PA 9/ 2026 SERVICIO DE ALIMENTACION DE PACIENTES Y EXPLOTACION DE CAFETERIAS Y MAQUINAS EXPENDEDORAS EN EL HOSPITAL CARLOS III

Atendiendo a lo indicado en la Cláusula 9 del Pliego de Clausulas Administrativas del PA 9/2026, se detallan las preguntas que han formulado los distintos licitadores y las respuestas a las mismas:

UBICACIÓN COMPRESORES CÁMARAS COCINA HCIII

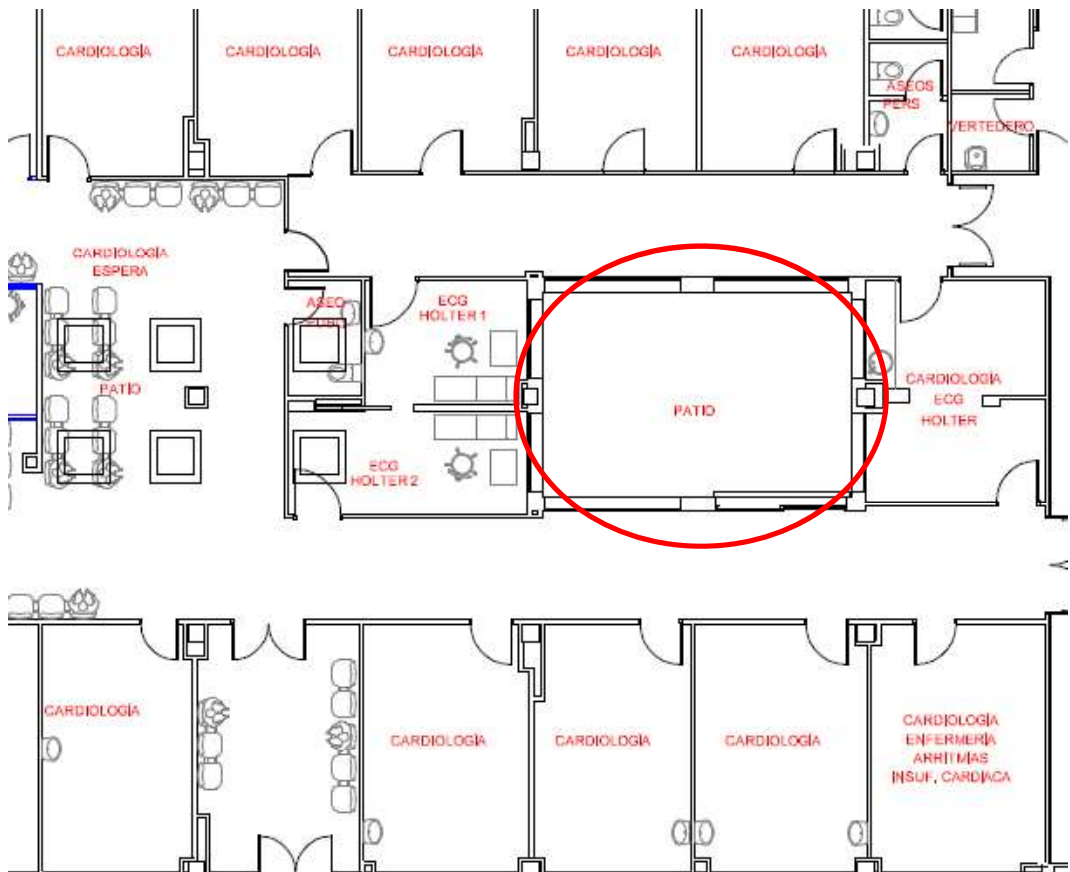
a. **Ubicación de los motores de las cámaras de cocina (frío + y frío -):** Los compresores se encuentran en el patio exterior de la planta superior. Se publica plano y fotos.
